Mission régionale d'autorité environnementale

**Avis en date du 17 août 2018
de la Mission régionale d'autorité environnementale d'Île-de-France
sur le projet immobilier « Îlot fertile » situé à Paris (19ème)**

Illustration 2: Plan masse (source : permis de construire – PC2-02 ; annotations : DRIEE)

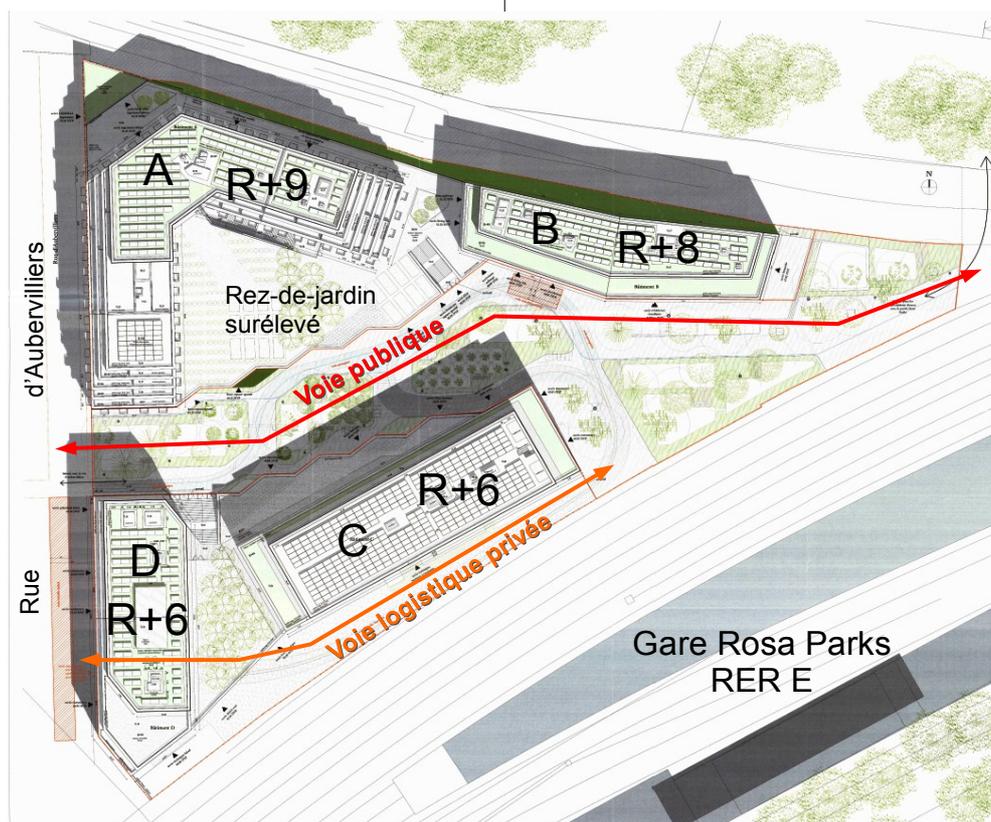
La MRAe recommande de confirmer que l'élargissement de la rue d'Aubervilliers sera bien opérationnel pour la livraison des premiers bâtiments du projet « Îlot fertile », sinon de compléter l'étude par la caractérisation des conditions de circulation (y compris pour les modes doux) et des nuisances et pollutions qui en découleraient si ce projet d'élargissement venait à être réalisé après l'opération « Îlot fertile ».

Illustration 5: Tracé du réseau de chaleur CPCU (source : étude d'approvisionnement en énergies renouvelables)

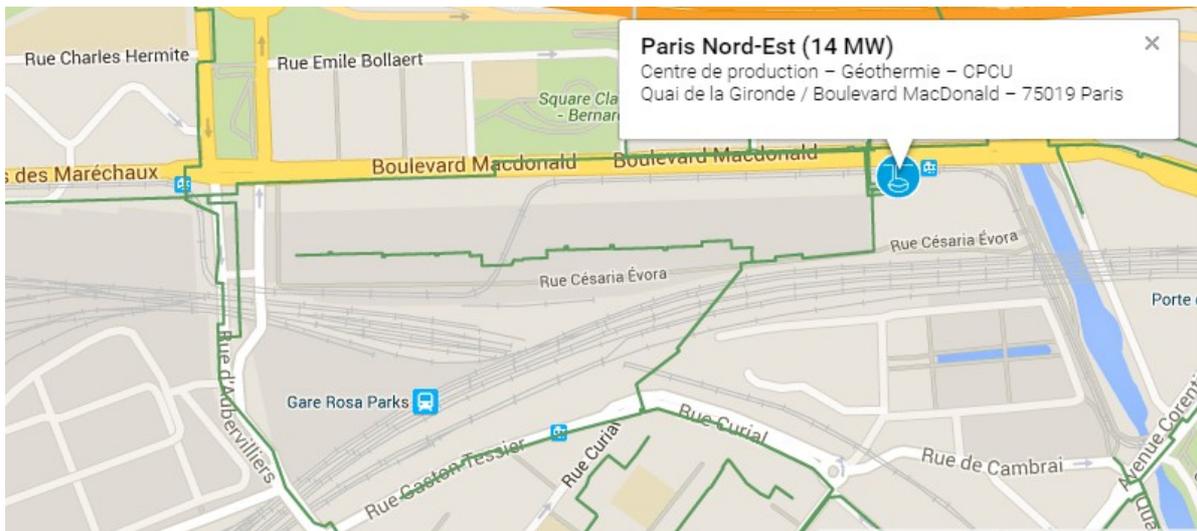
La MRAe note en particulier que le site est desservi par le réseau de chaleur de la Compagnie parisienne de chauffage urbain (CPCU), approvisionné notamment par le centre de production de géothermie de Paris Nord-est situé dans le 19^{ème} arrondissement (cf. Illustration 5).

La MRAe recommande d'approfondir l'analyse portant sur les sources d'approvisionnement en énergies renouvelables.

Illustration 6: Livraison prévisionnelle des différentes opérations réalisées dans le cadre de GPRU Nord-est (source : étude d'impact, p. 357)

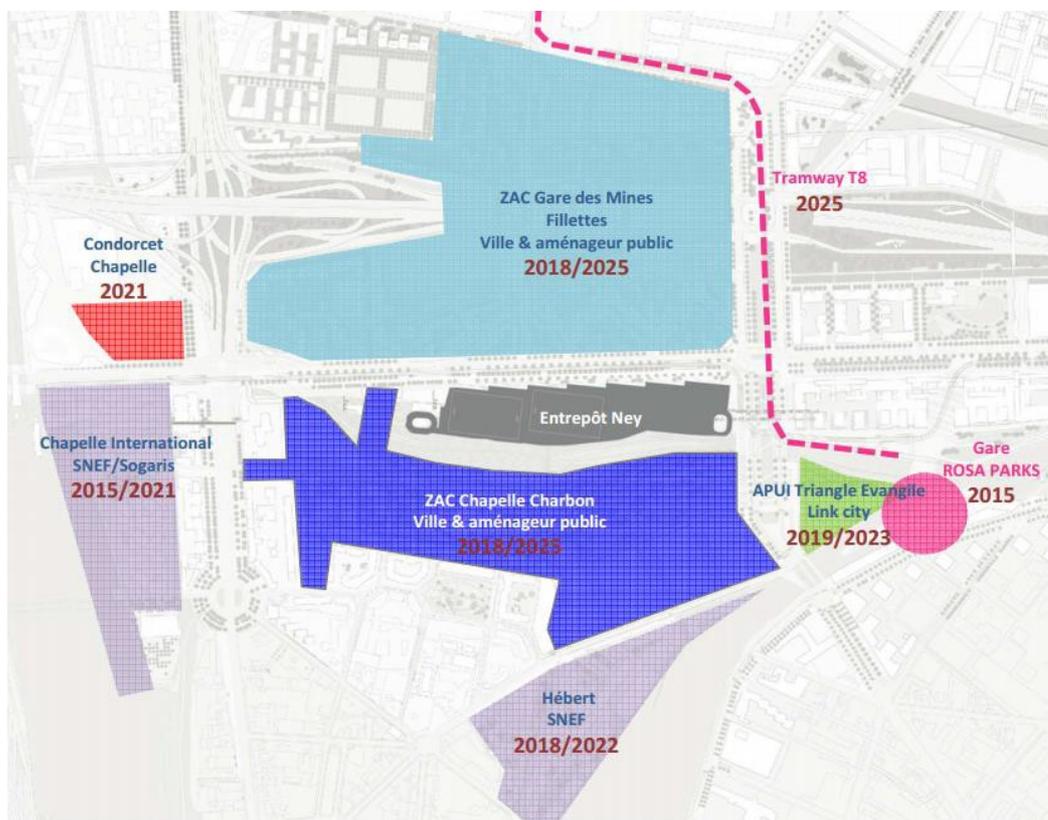
La MRAe recommande qu'un plan de gestion coordonnée des chantiers (plan de circulation des camions, mutualisation des espaces, mesures de protection des riverains) soit étudié à l'échelle du quartier et présenté dans l'étude d'impact qui sera mise à disposition du public.
